Modulo per la presentazione delle osservazioni per i piani/programmi/progetti sottoposti a procedimenti di valutazione ambientale di competenza statale

ID: Codice procedura (ID_VIP/ID_MATTM): 12691

“Progetto di un impianto eolico denominato “Pitigliano” ubicato nei comuni di Pitigliano (GR) e Sorano (GR) costituito da 20 (venti) aerogeneratori di potenza nominale 7,0 MW per un totale di 140,0 MW con relative opere connesse ed infrastrutture indispensabili”

Immagine 1. Vincoli ex art. 136 del CBC dal PIT della Regione Toscana e zona approssimativa dove è progettato l'impianto industriale.

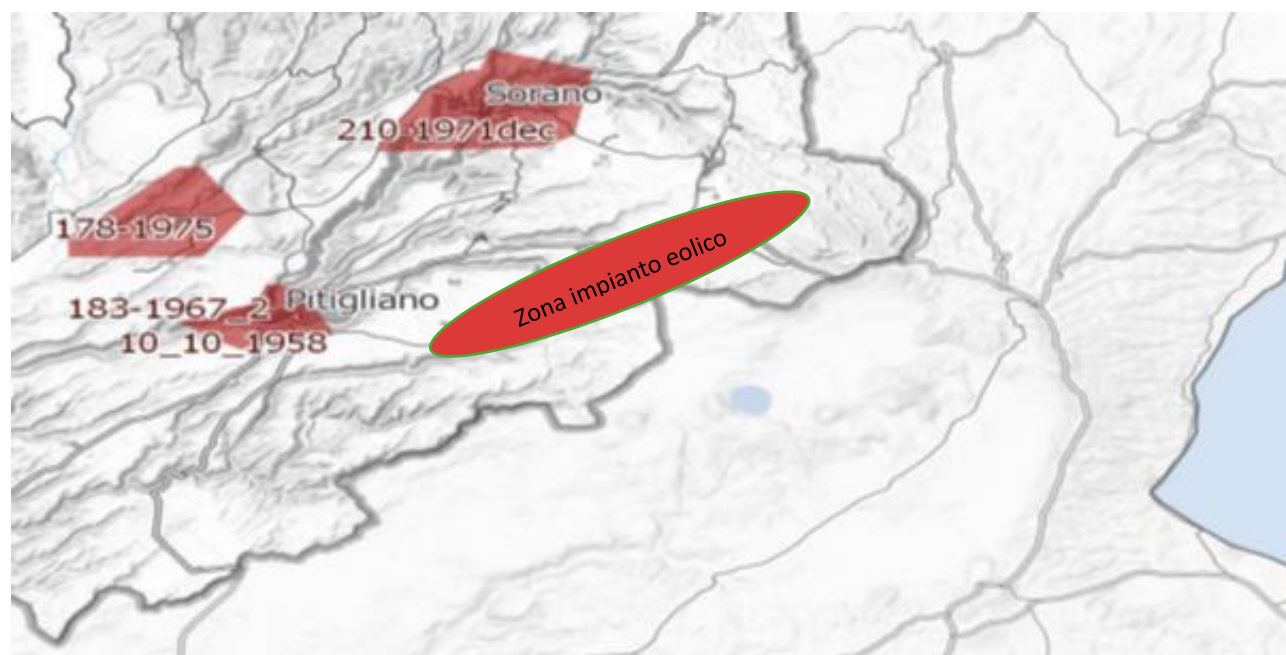
Al contrario si evidenzia che l'impianto eolico industriale citato non solo ricadrebbe con tutti e 20 gli aerogeneratori all'interno delle fasce di rispetto di 3 km di due vincoli paesaggistici di notevole interesse pubblico esistenti nella Regione Lazio e con una parte di essi nel vincolo paesaggistico del Centro abitato di Sorano (GR) quindi in aree non idonee all'installazione di impianti di energia rinnovabile. Addirittura, alcuni aerogeneratori sarebbero ubicati a poche centinaia di metri dai perimetri dei due vincoli paesaggistici laziali ex art 136 del CBC.

Inoltre, come sostiene la Proponente parte dell'impianto si verrebbe a trovare a 3,5 km dal centro abitato di Sorano. Infatti, tre degli aerogeneratori WTG 08, 09, 10 sono addirittura all'interno delle fasce di rispetto dei 3 km del suo vincolo paesaggistico di notevole interesse pubblico ex art 136 del CBC. Si evidenzia che così si crea

un'ulteriore incompatibilità con la tutela del Paesaggio.

Immagine 3. Cumulo di una parte di impianti eolici, fotovoltaici e geotermici industriali in progettazione ed esistenti intorno all’eolico industriale “Pitigliano”.

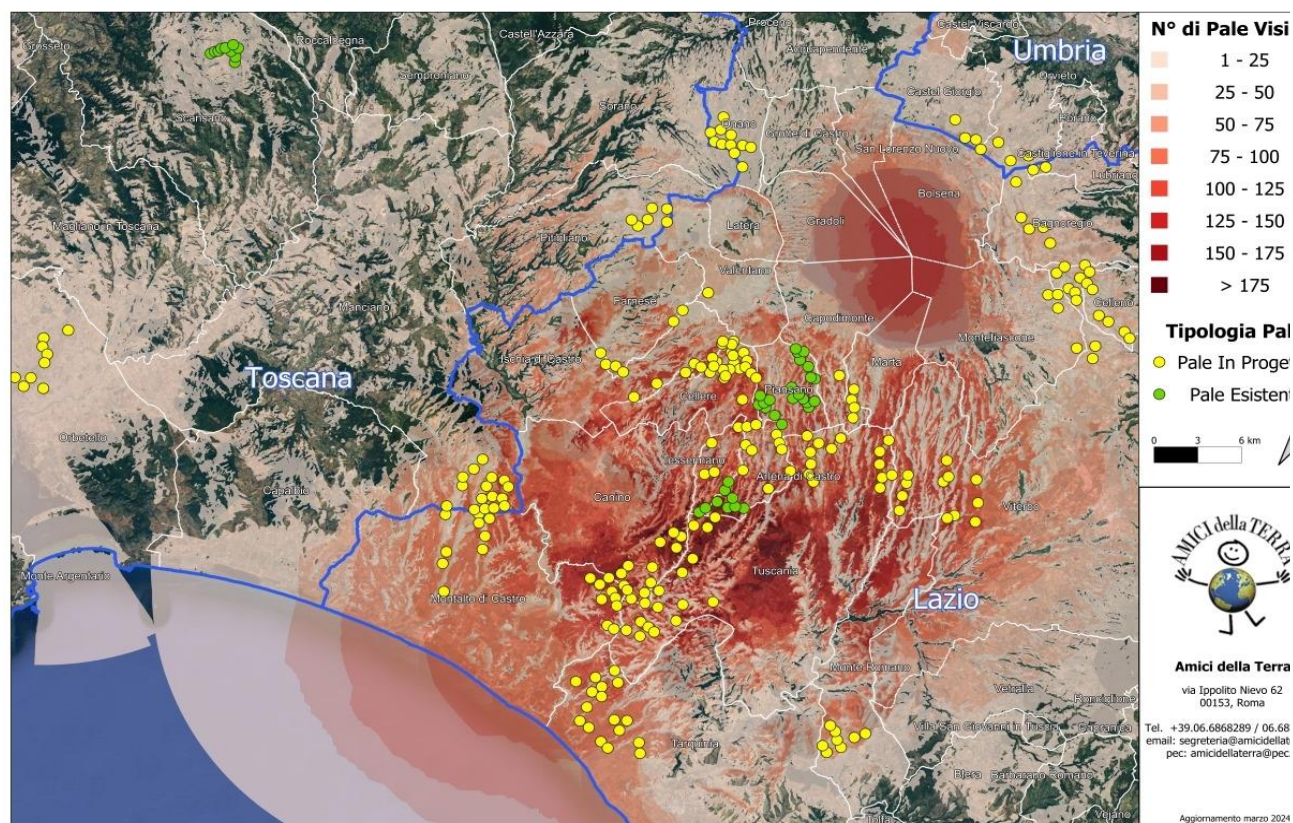
Beni Culturali “*Ambito paesaggistico, geologico e geomorfologico dell’orlo della caldera di Latera ...*” Non vengono nemmeno citati gli impianti eolici in progetto al MASE, il “Rempillo” (6 aerogeneratori) e un altro in verifica amministrativa di 14 aerogeneratori e 72, 6 MW. Ad oggi nei territori di Pitigliano, Sorano e in quello limitrofo potenzialmente potrebbero essere insediati 40 aerogeneratori alti 200 metri e larghi 170. Ma la proponente non cita neanche altri impianti che creerebbero il cumulo e quindi maggiore impatto. Infatti, sul territorio della “Città del Tufo” (Sorano e Pitigliano) impatterebbero anche l’impianto eolico “Montarzo” di Onano con 13 aerogeneratori con le dimensioni ricordate, l’altro eolico industriale nel territorio di Valentano con sette aerogeneratori (stesse dimensioni), gli impianti di Farnese con un minieolico di 3 Torri alte 60 metri già installate in località Poggio del Crognolo e l’impianto eolico industriale “Vallerosa” (7 aerogeneratori alti 200 metri e larghi 158 metri) in procedura VIA presso la Regione Lazio. Inoltre, altri impianti del minieolico già presenti a Valentano, Cellere e Piansano e due progetti eolici industriali con le stesse dimensioni (200 m x 170 m) nel Comune di Ischia di Castro. La valutazione del cumulo non prende neanche in considerazione gli impianti industriali di fotovoltaico e agrivoltaico in progetto a Farnese, Valentano, Ischia di Castro, Cellere. L’impianto geotermico in procedura Via al MASE, progettato nella Caldera di Latera. Quindi è stata effettuata una valutazione del potenziale impatto cumulativo non veritiera a dispetto di quanto affermato dalla proponente che sostiene di aver preso in considerazione uno spazio di 10 km intorno al suo impianto per gli impatti che si creerebbero.

Riguardo al cumulo degli impianti FER, le mappe prodotte dalla proponente riguardano, come già evidenziato, soltanto una parte molto piccola degli impianti FER dell'area intermedia e vasta e in particolare di quelli eolici che contribuiscono a creare un notevole cumulo e la saturazione del territorio tosco laziale. Riguardo al cumulo dei soli impianti eolici si riporta la mappa dell'intervisibilità degli impianti eolici elaborata dall'Associazione nazionale “Amici della Terra”.

IMMAGINE n. 2 Impianto eolico industriale “Pitigliano” e distanze aerogeneratori dai Vincoli della Conca del Lago di Mezzano...

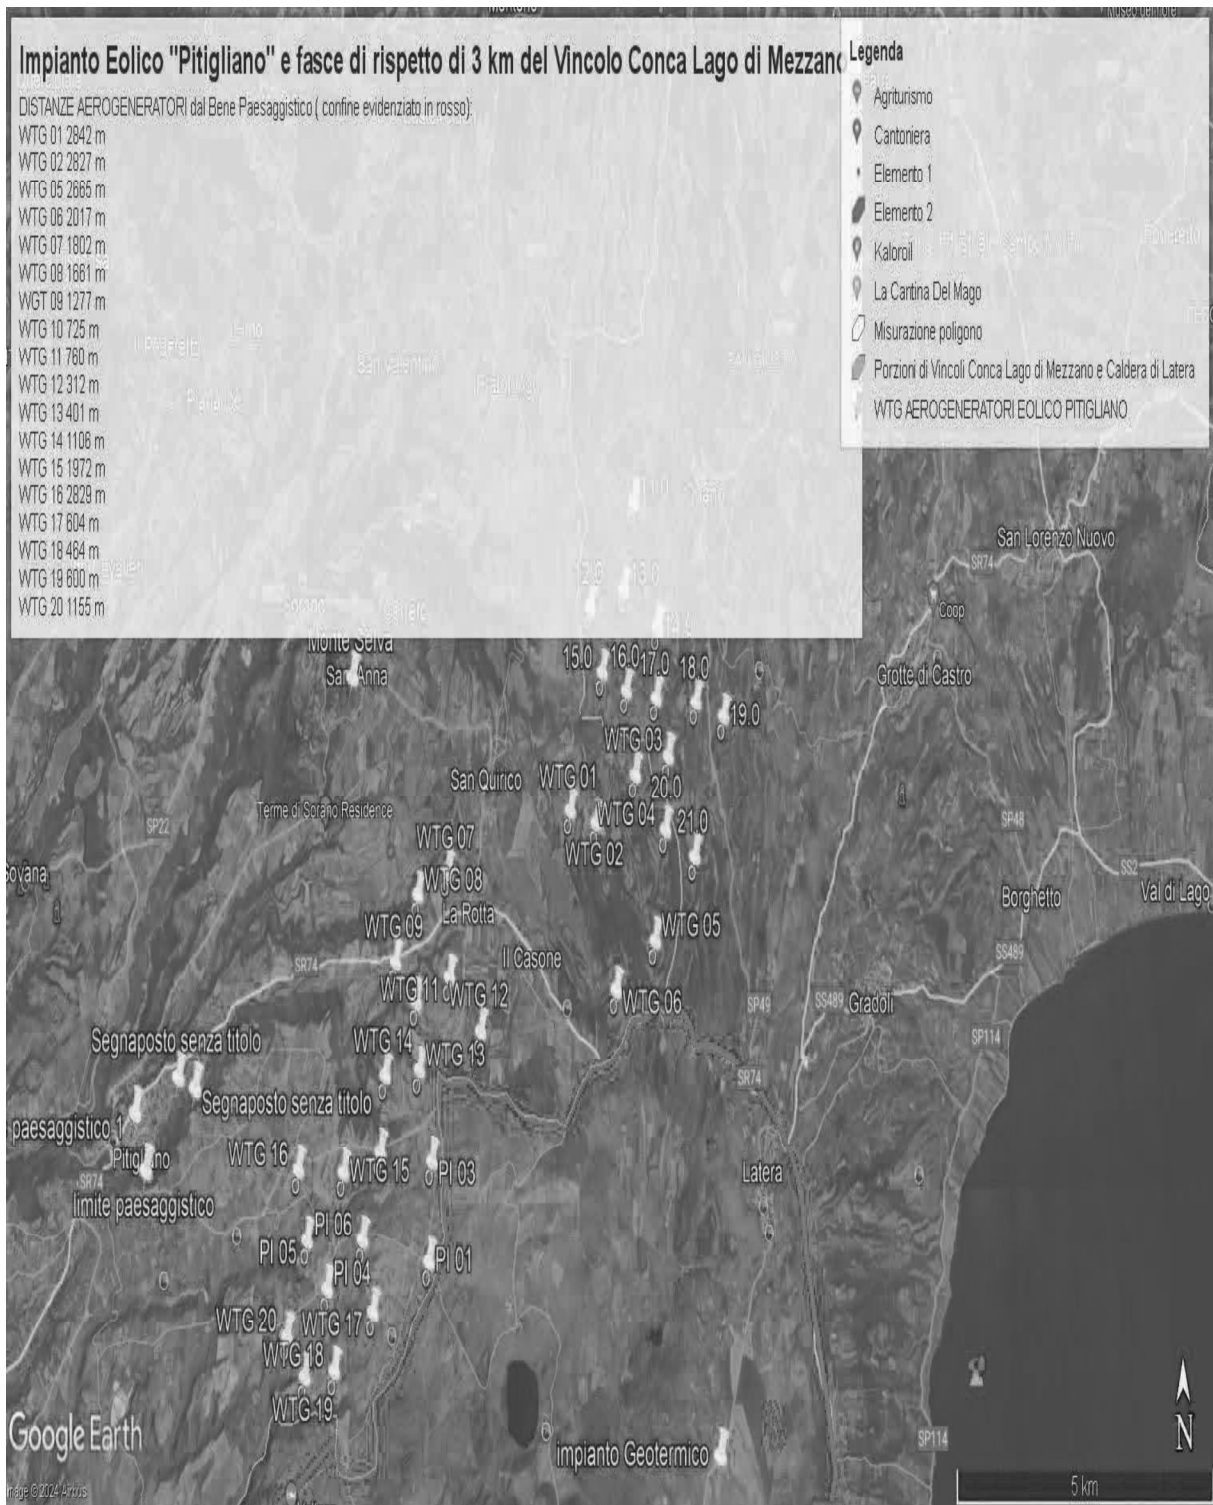
Come è illustrato nell'immagine si ribadisce che l'impianto industriale "Pitigliano" ricade completamente all'interno delle fasce di rispetto dei due vincoli di notevole

interesse pubblico e lambisce quelle di un terzo vincolo e quindi come affermato dal Consiglio di Stato nelle sentenze citate, l'impianto è insediato in area non idonea ai sensi dell'art. 20 comma 8 lettera c quater del D.Lgs. n. 199/2021 e ss.mm.ii al contrario di quanto sostiene la proponente.

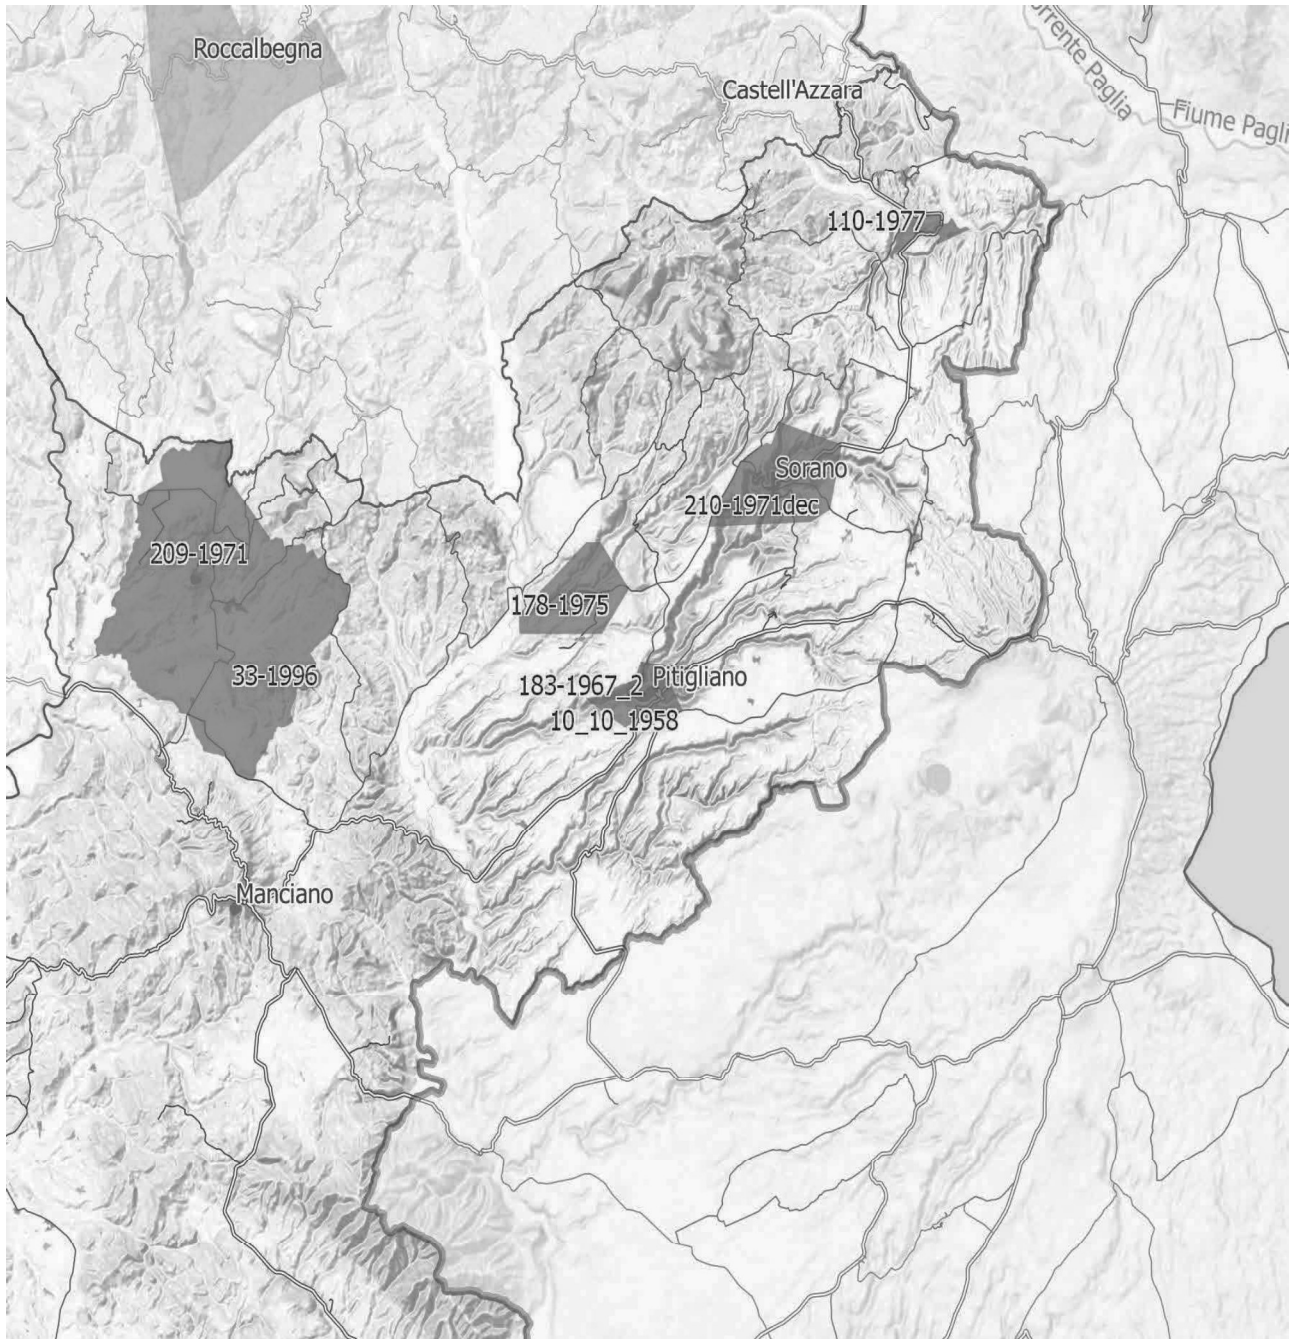
IMMAGINE n. 4 Si evidenzia che i tre aerogeneratori WTG 07, WTG 08 e WTG 09 impattano con il vincolo paesaggistico di notevole interesse pubblico del Centro Storico di Sorano. Il WTG 07 si troverebbe a 2828 m, WTG 08 2504 e WTG 09 2990. Il cavidotto dell'impianto invece impatta in buona parte del Vincolo paesaggistico ex art. 136 del CBC del Centro Storico di Pitigliano.

IMMAGINE n. 7 Mappa della intervisibilità degli impianti eolici elaborata dall'Associazione nazionale Amici della Terra. La mappa non è aggiornata comunque rende molo bene dell'enorme impatto visivo creato dal cumulo degli impianti.

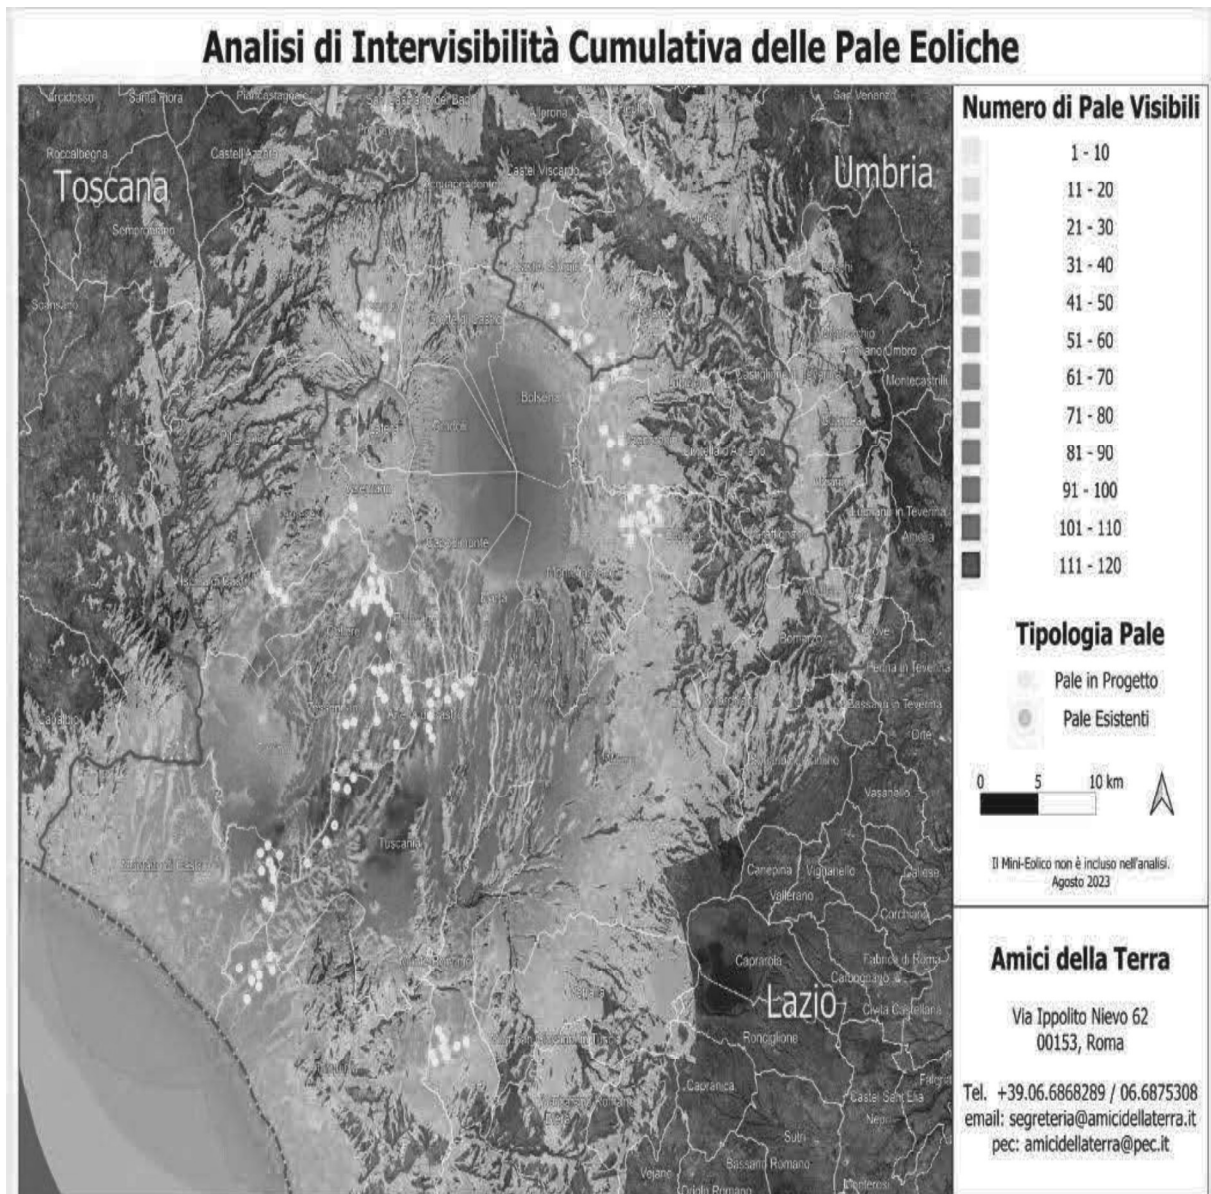
Se agli impianti eolici rappresentati qui sopra che non comprendono sia l'impianto eolico Pitigliano e le altre 14 pale del progetto eolico in verifica amministrativa sempre nel territorio di Pitigliano si aggiungono i migliaia di ettari (7000 fin'ora) di territorio occupato dagli impianti fotovoltaici e agrivoltaici e dalle altre tipologie appare chiaro il numero spropositato degli impianti FER nella bassa toscana e nella Tuscia.
